製品 News

C開-2020-03

防水ハンドル H-150A、H-150A-Z モデルチェンジ

盤用パーツ 防水ハンドルのモデルチェンジを行います。

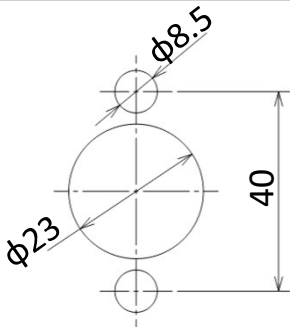
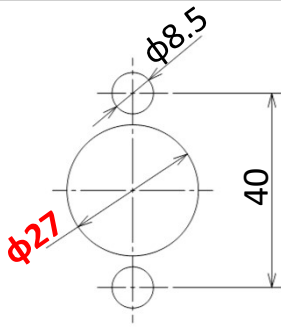
現行品		モデルチェンジ品	
品名記号	H-150 1梱包10コ入	H-150-Z 1梱包1コ入	H-150A 1梱包10コ入	H-150A-Z 1梱包1コ入
外観				
表面処理	クロムめっき		塗装（シルバー色）	
材質	ZDC		ZDC	
ハンドル 抜き穴寸法				
鍵番号	N200		N200	
梱包仕様	エアーパッキン個別包装 10コをカートン梱包	エアーパッキン包装	エアーパッキン個別包装 10コをカートン梱包	カートン梱包

現行品H-150(-Z)と新商品H-150A(-Z)は取付穴寸法が異なりますのでご注意ください。

■モデルチェンジ品「H-150A（-Z）」は、製品News Q-2020-06 に記載されているキュービクル、ニパボックス、パワコン収納箱の変更後（MS807-5）交換用ハンドルとしてご利用いただけます。
